大和ハウス工業株式会社  
 代表取締役社長 大野直竹  
 大阪市北区梅田 3-3-5

## 賃貸住宅等における小屋裏界壁パネルの国土交通大臣認定の仕様に対する不適合について

■ 「本来の仕様と不適合仕様」

1. 防火に関する石こうボードの仕様の不適合

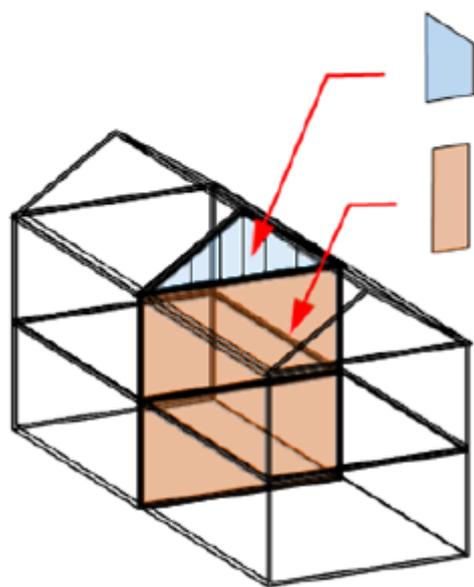
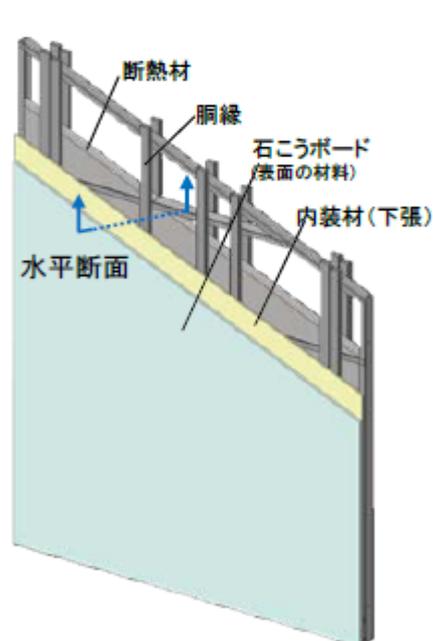
○ 表面の材料が、「網入り強化石膏ボード」であるべきところ、「普通石膏ボード」となっており、耐火構造に係る大臣認定仕様に不適合

正	誤（下線部分が誤りです）
厚さ 15mm の網入り強化石こうボード (GB-F (N) 15mm)	厚さ 15mm の強化石こうボード ( <u>GB-F</u> 15mm)

正	誤（下線部分が誤りです）
厚さ 15mm の網入り強化石こうボード (GB-F (N) 15mm)	厚さ 15mm の普通石こうボード ( <u>GB-R</u> 15mm)

## 2. 遮音に関する胴縁の仕様の不適合

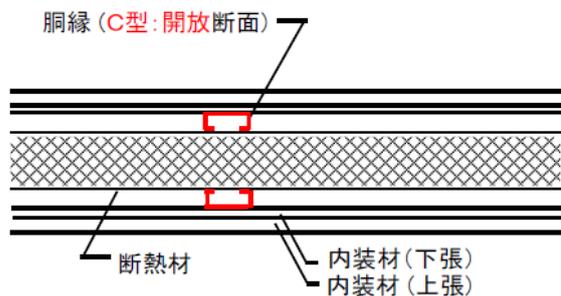
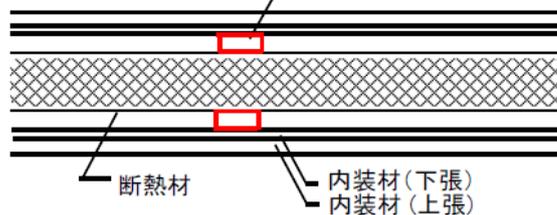
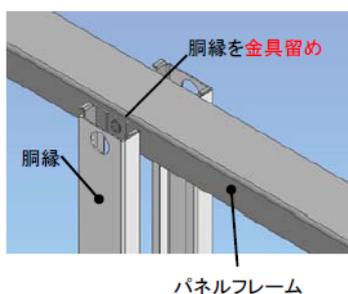
- 内装材(上張)(下張)を固定する下地材である胴縁の断面が「C型: 開放断面」であるべきところ、「口型: 閉鎖断面」となっており不適合
- また、胴縁のパネルフレームへの固定は、金物を介した固定にすべきところ、溶接によりしており不適合

正	誤（下線部分が誤りです）
胴縁：C <sup>※5</sup> -50×20×10×0.8mm以上 固定金物による固定 (SOI-0138)	胴縁： <u>□<sup>※6</sup>-50×20×1.6mm以上</u> <u>溶接による固定</u>
